WRPZP.271-28/2022

**Wyjaśnienia i zmiana  
Specyfikacji Warunków Zamówienia**

**dotyczy postępowania o udzielenie zamówienia publicznego pn: „Budowa oświetlenia w ul. Daglezjowej, Kawalerów Maltańskich, Kuźniczej i Żelaznej w Rabowicach, gmina Swarzędz.”.**

Wycinek planu E-1:

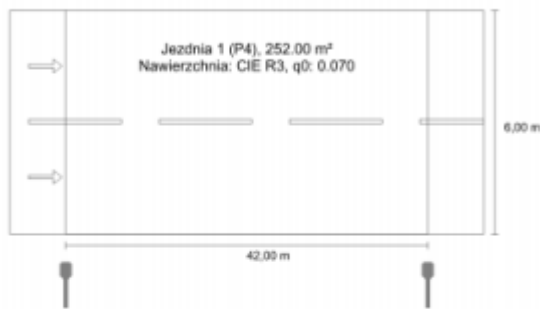
W opisie rysunku E-1 mowa jest o „projektowanych latarniach drogowych (jak istniejąca ) H=6m, W= 1 m P=70W – sodowa”

Proszę Zamawiającego o podanie producenta i modelu słupa jaki ma być zabudowany na ul. Kuźniczej i Żelaznej

Odwołanie do istniejących latarni drogowych dotyczy ich parametrów technicznych. Przekrój i materiał należy zinwentaryzować w miejscu inwestycji.
